RELATÓRIO

REFERENTE:	Ação Preventiva e Integrada em Estádios de Futebol
INTERESSADO:	Crea-RN e Órgãos Parceiros
LOCAL:	Estádio Manoel Dantas Barretto, localizado no município de Ceará-Mirim
ÓRGÃOS:	Crea-RN (Coordenador), Corpo de Bombeiros, IBAPE/RN e Polícia Militar (BOPE)

O presente relatório tem por objetivo apresentar as constatações verificadas pelos vistoriadores que compõem a equipe da API no estádio Manoel Dantas Barretto, localizado no município de Ceará-Mirim, cuja ação ocorreu no dia 13 de janeiro de 2022.

Foto 01 – Início dos trabalhos (Acesso às cabines)

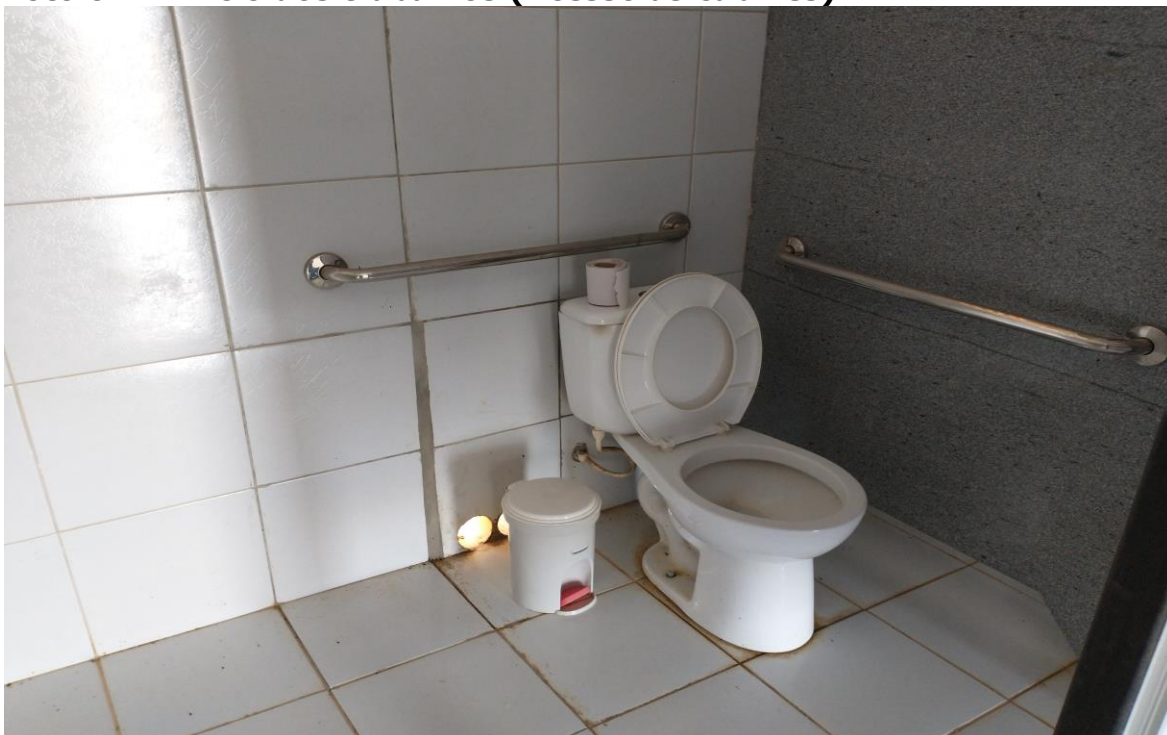
- 1) O estádio carece de rampas acessíveis às suas dependências, sejam elas, vestiários, cabines de imprensa e banheiros. A norma prevê que as rampas devem ter inclinação máxima de 8,33%, corrimão duplo nos dois lados, guia de balizamento e sinalização com piso tátil de alerta;

Foto 12 – Parede apresentando recalque

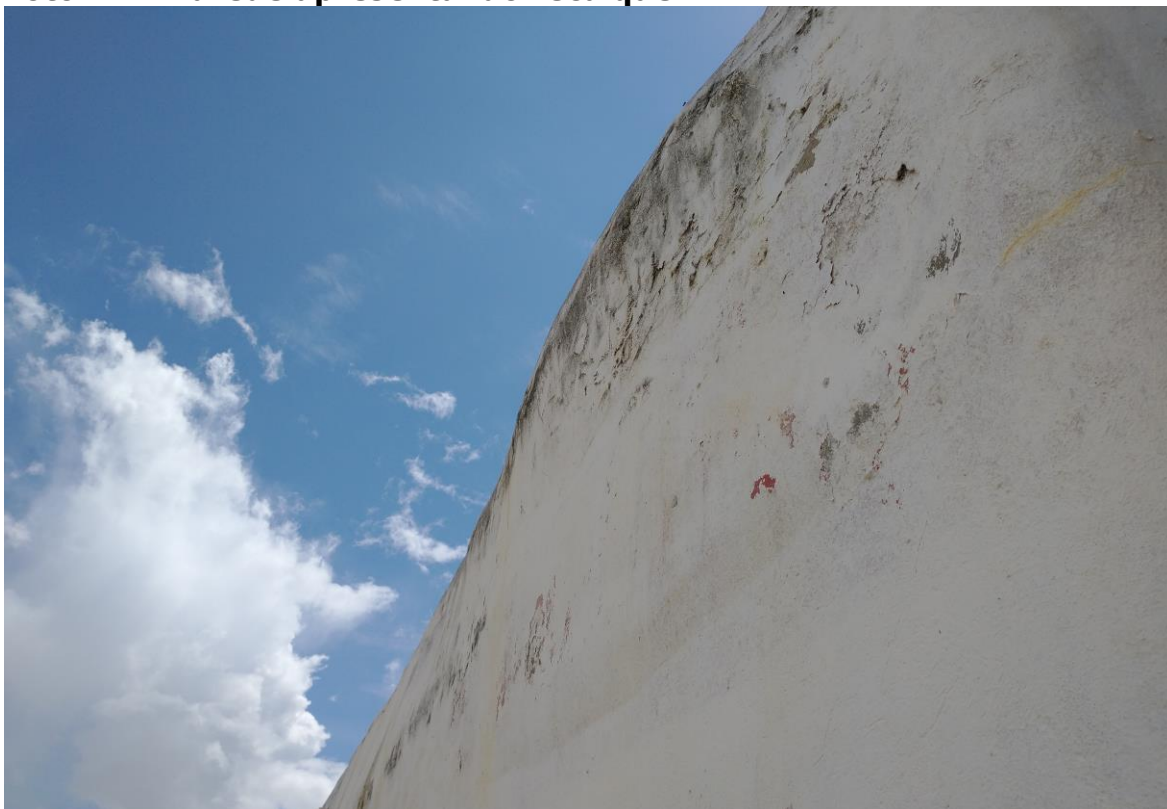
- 1) Constatamos que no lance de arquibancada que compreende os setores 10 a 14 uma deformação na parede externa (recalque diferencial). Recalque é a deformação ocorrida

no solo quando este é submetido a cargas. Tal deformação ocasiona uma movimentação na fundação que, dependendo da intensidade, pode resultar em danos consideráveis à estrutura. Devido à variabilidade do solo, a movimentação na fundação gera recalques desiguais e, por consequência, tensões internas não desejáveis na estrutura ocasionando desde pequenas fissurações à problemas patológicos graves. Também pode ser provocado pela má compactação do solo ocasionando infiltração nas juntas.
